Numer postępowania: **GKZ.271.1.13.2024.MK**

Przedmiot postępowania: **Budowa rowerowego placu zabaw – pumtrack w Nowogrodzie Bobrzańskim**

**Zamawiający:**

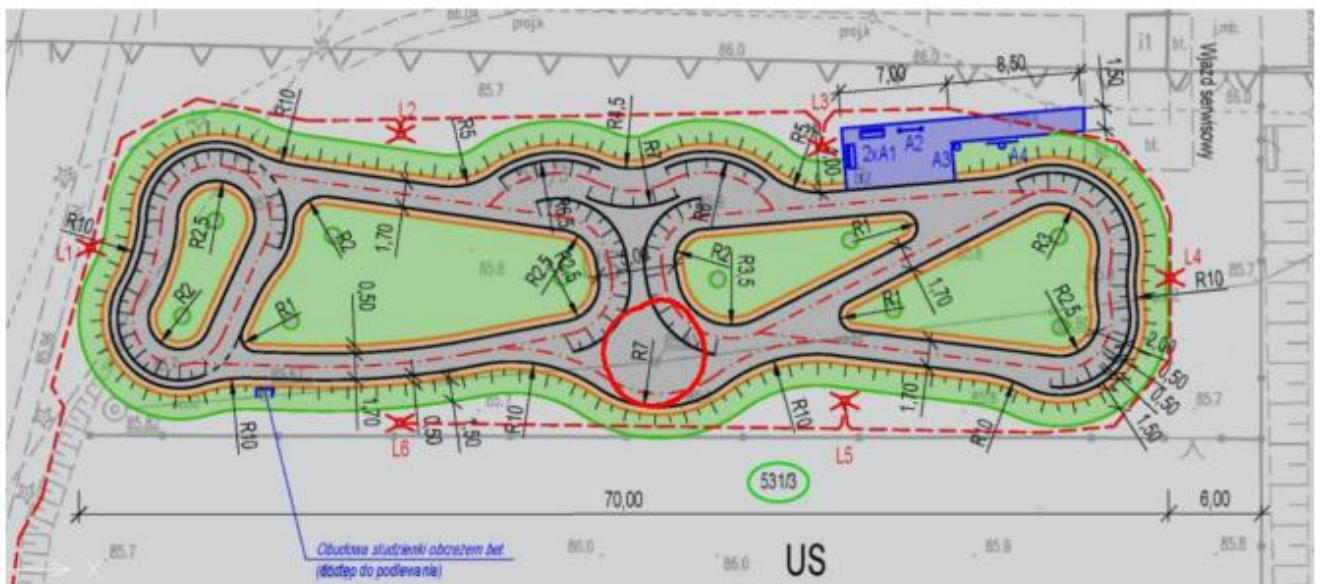
- e) We wskazanym miejscu, w środku wysokiej przeszkody toru pumtrack, w nawierzchni asfaltowej znajduje się kolizja projektowanego obiektu z istniejącą studzienką wodociągową. Prosimy o informację o sposobie rozwiązania tej kolizji oraz czy projekt został uzgodniony z gestorem sieci wodociągowej.

**Odpowiedź: Nie wprowadza się zmian do dokumentacji.**

**W załącznikach do dokumentacji zawarto uzgodnienie z MOKSIR odnośnie studzienek wodociągowych.**

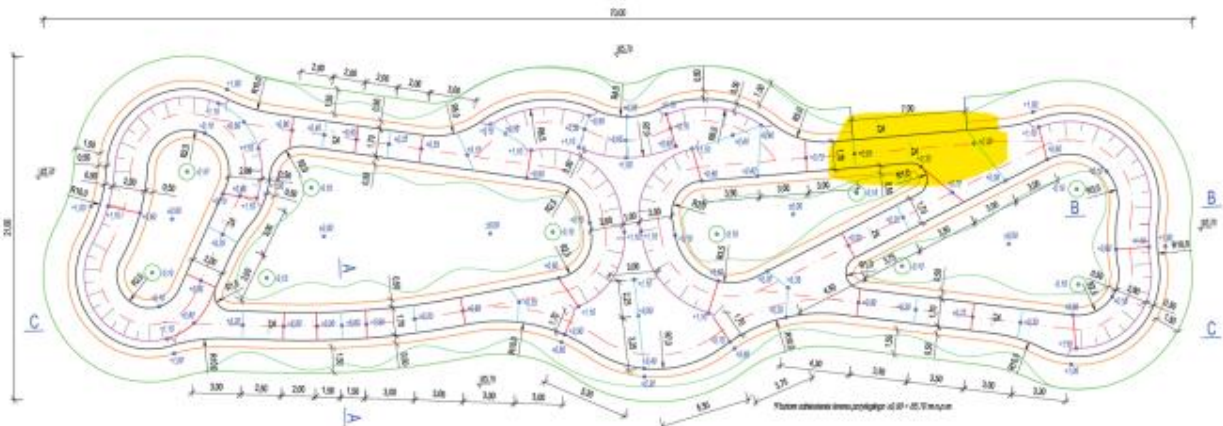
- i) W załączonej dokumentacji brakuje projektu technicznego i wykonawczego dotyczącego oświetlenia toru pumtrack – prosimy o załączenie. Z załączonej dokumentacji potencjalni Oferenci nie są w stanie uzyskać informacji o np. długości projektowanych kabli, sposobie wpięcia do skrzynki en, sposobu montażu słupów oświetleniowych. W STWIORB są wyszczególnione poszczególne elementy montażu, ale odwołują się one do danych w dokumentacji projektowej, których nie ma, np. montaż słupów – „Głębokość posadowienia słupa należy wykonać według dokumentacji projektowej.”

**Odpowiedź: Nie wprowadza się zmian do dokumentacji.**

**W części opisowej do PZT w pkt. 5.4, w STWIORB E-01.01.01, w przedmiarze oraz na schemacie ideowym oświetlenia (Rys.3) zawarto komplet informacji niezbędnych doświadczonemu Wykonawcy do realizacji przedmiotu zamówienia w zakresie branży elektrycznej. W związku z przedstawieniem całości problematyki branży elektrycznej w projekcie zagospodarowania terenu, odstąpiono od wykonania projektu architektoniczno-budowlanego oraz projektu technicznego w tym zakresie, zgodnie z art. 34 ust. 3b Ustawy Prawo Budowlane (t.j. Dz.U.2023 poz. 682 wraz z późn. zm.). Projekt budowlany posiada poziom szczegółowości jak dla projekty wykonawczego. Długość kabli jest wpisana w dwóch miejscach w opisie. Montaż słupów oświetleniowych na prefabrykowanym fundamencie betonowym nie wymaga**

**dodatkowych wyjaśnień dla doświadczonego wykonawcy. Brak znajomości technologii wykonywania tego typu robót może świadczyć o braku doświadczenia potencjalnego wykonawcy i poddaje pod wątpliwość jego predyspozycje do realizacji przedmiotu zamówienia.**

Fot. Płaski odcinek na torze – zarówno wytracający prędkość jak i stanowiący nieatrakcyjny punkt startowy nie generujący dodatkowej prędkości na starcie.

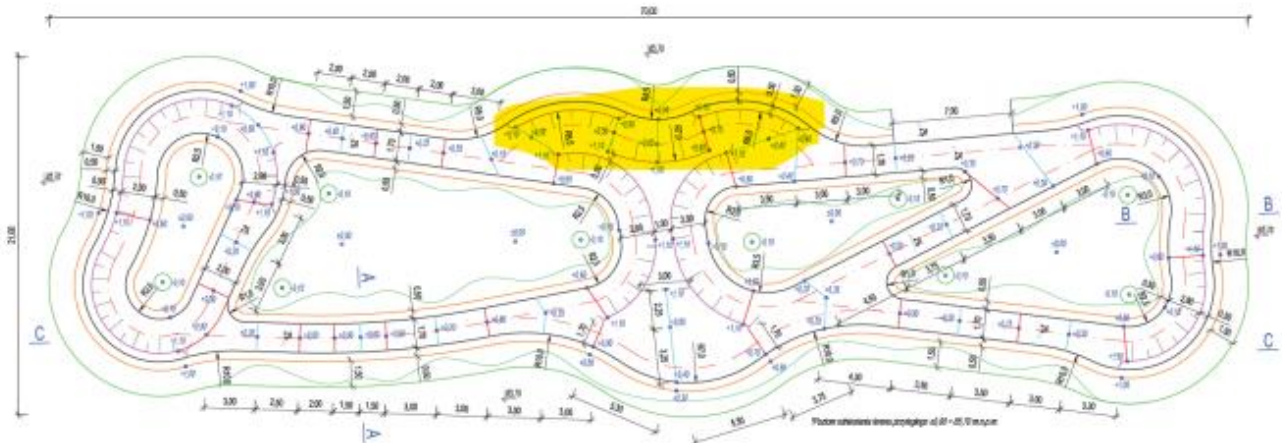
- j) Projektant w dokumentacji projektowej wskazuje definicję toru pumptrack – „Tor do jazdy rowerem pumptrack to obiekt, którego cechą charakterystyczną jest ukształtowanie naprzemiennych wyniesień i obniżeń terenu (muld) oraz odpowiednie wyprofilowanie zakrętów w taki sposób, aby użytkownik raz wprawiony w ruch mógł poruszać się po torze w formie zamkniętej pętli, bazując wyłącznie na „pompowaniu” siłą własnych nóg (od czego wywodzi się nazwa tego typu obiektów).” Nie można jej jednak zastosować do zaprojektowanego obiektu, gdyż nie jest możliwy przejazd przez zaprojektowany obiekt bazując wyłącznie na pompowaniu siłą własnych nóg. Wynika to m.in. z nieprawidłowego zastosowania zakrętów o za dużych i różnych promieniach, występowania płaskich odcinków w obrębie toru pumptrack, umieszczenia przeszkód, które narzucają konieczność hamowania by nie wpaść z toru. Prosimy o naniesienie korekt.

**Odpowiedź: Nie wprowadza się zmian do dokumentacji.**

Zgodnie z informacjami zawartymi w dokumentacji Wykonawca zobligowany będzie do wykonania jazd próbnych przed ułożeniem warstwy kruszywa i masy bitumicznej i w przypadku zidentyfikowania problemów z płynnością jazdy lub bezpieczeństwem użytkowników dopuszcza się wprowadzenie zmian w ukształtowaniu geometrycznym toru, pod warunkiem zachowania podstawowych parametrów użytkowych. Takie zmiany, które nie spowodują zmiany obrysu zewnętrznego toru mogą zostać przez projektanta zakwalifikowane jako zmiany nieistotne do zatwierzonego projektu budowlanego (po uzyskaniu akceptacji projektanta). Jeśli w danym miejscu w celu polepszenia warunków ruchu Wykonawca zaproponuje korektę wysokościową

(podniesienie i zbliżenie muld) lub korektę promieni łuków w obrębie zakrętu typu „eska”, Zamawiający przychylił się do tego wniosku.

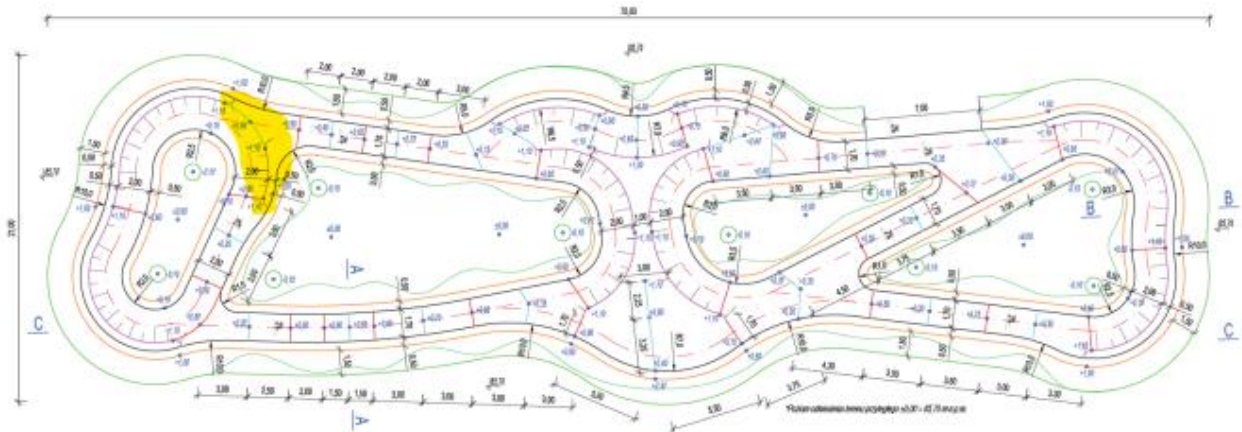
- l) Niebezpieczne i niefunkcjonalne „przerwanie” zakrętu, zamiast zastosować przelanie. Takie zestawienie przeszkód nie tylko jest nieprzejezdne, ale też stanowi niebezpieczeństwo dla użytkowników. Tak krótki fragment zakrętu nie ma zastosowania. Prosimy o korektę.

**Odpowiedź: Nie wprowadza się zmian do dokumentacji.**

Zgodnie z informacjami zawartymi w dokumentacji Wykonawca zobligowany będzie do wykonania jazd próbnych przed ułożeniem warstwy kruszywa i masy bitumicznej i w przypadku zidentyfikowania problemów z płynnością jazdy lub bezpieczeństwem użytkowników dopuszcza się wprowadzenie zmian w ukształtowaniu geometrycznym toru, pod warunkiem zachowania podstawowych parametrów użytkowych. Takie zmiany, które nie spowodują zmiany obrysu zewnętrznego toru mogą zostać przez projektanta zakwalifikowane jako zmiany nieistotne do zatwierdzonego projektu budowlanego (po uzyskaniu akceptacji projektanta). Jeśli w danym miejscu w celu polepszenia warunków ruchu Wykonawca zaproponuje zastosowanie przeszkody typu „przelanie”, Zamawiający przychylił się do tego wniosku.

Fot. Przykład niepoprawnie wykonanego obiektu w Busku Zdroju (źródło: [https://infobusko.pl/rk\\_zapowiadaja-sie-kontrola-ekstremalnego-toru-w-busku/](https://infobusko.pl/rk_zapowiadaja-sie-kontrola-ekstremalnego-toru-w-busku/))

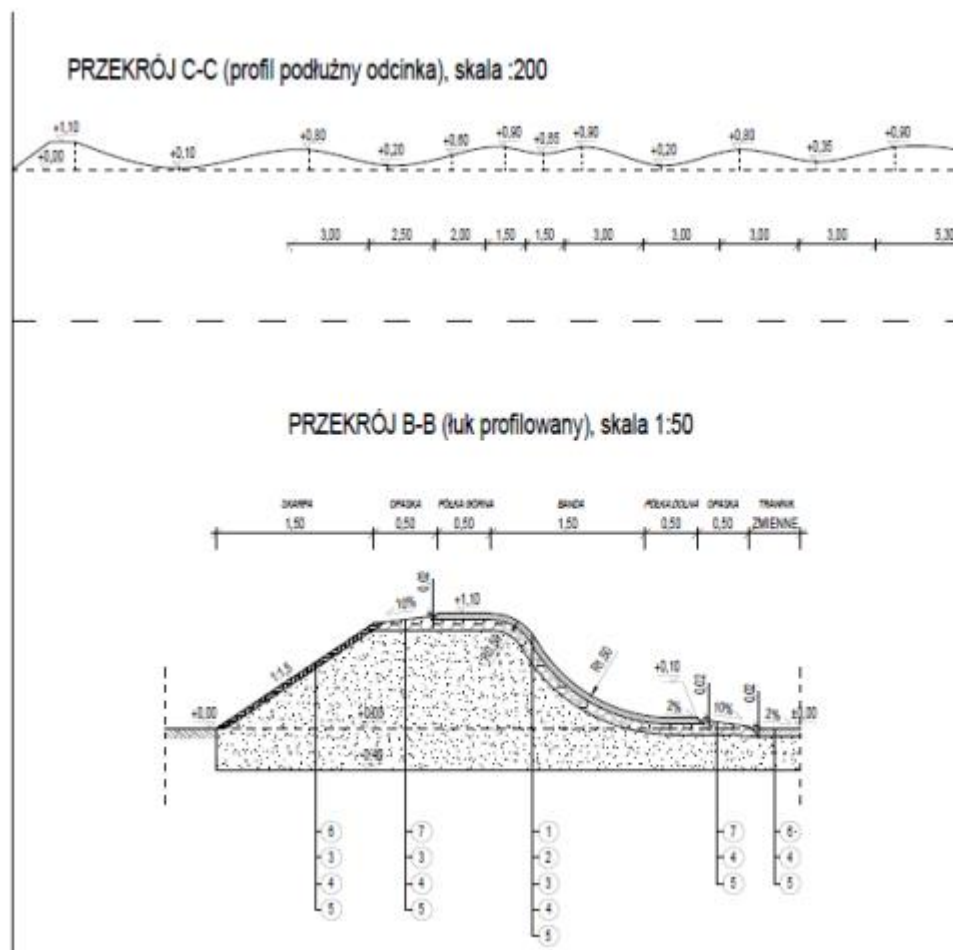
- n) W załączonym projekcie na żadnym etapie nie wymieniono sposobu wykonania robót, co jest kluczowe przy realizacji obiektów typu pumptrack. Brak informacji m.in. o ręcznym, a nie maszynowym, sposobie układania mieszanki mineralno-asfaltowej, o sposobie wznoszenia i zagęszczania nasypów i poszczególnych warstw na tak skomplikowanych kształtach przeszkód, o testowaniu przebiegu toru przez czynnego zawodnika lub instruktora rowerowego. To wszystko zamyka możliwość jakiegokolwiek sprawdzenia poprawności wykonywanych prac przez Inspektora Nadzoru i wyegzekwowania wykonania toru pumptrack zgodnie ze sztuką budowlaną. Ponadto, brak

informacji o sposobie wykonania robót skutkuje brakiem możliwości rzetelnej wyceny robót budowlanych przez potencjalnych Oferentów. Prosimy o korektę projektu w tym zakresie.

**Zamawiający wyjaśnia, iż zgodnie z dokumentacją projektową i przedmiarem robót oraz technologią wykonywania tego typu robót oczekuje wykonania zasadniczych robót (formowania nasypów, układania kruszywa i masy bitumicznej) w sposób ręczny. Odpowiednie zapisy zawarto w pozycjach przedmiarowych, np.:**

**Poz. 2 przedmiaru: Nasypy wykonywane mechanicznie/ ręcznie z gruntów kat. I-III z transportem materiału na nasyp samochodami wraz z formowaniem i zagęszczeniem nasypu i zwilżeniem w miarę potrzeby warstw zagęszczanych wodą, wysokość nasypu do 100cm (kształtowanie muld i skarp), warstwy układanie i zagęszczanie ręczne. Profilowanie muld na podstawie przeprowadzonych przez Wykonawcę jazd próbnych/testowych, ewentualne dostosowanie profilu trasy w celu polepszenia warunków płynności przejazdu.**

**Poz. 10 przedmiaru: Wykonanie warstwy ścieralnej z mieszanki mineralno-asfaltowej**

**AC 8 S wraz z transportem masy z wytwórni, grubość warstwy po zagęszczeniu śr. 6 cm, układanie i zagęszczanie ręczne.**

**Zgodnie z informacjami zawartymi w dokumentacji Wykonawca zobligowany będzie do wykonania jazd próbnych przed ułożeniem warstwy kruszywa i masy bitumicznej. Wynikiem przejazdów będzie protokół z przejazdu i wnioski z niego płynące.**
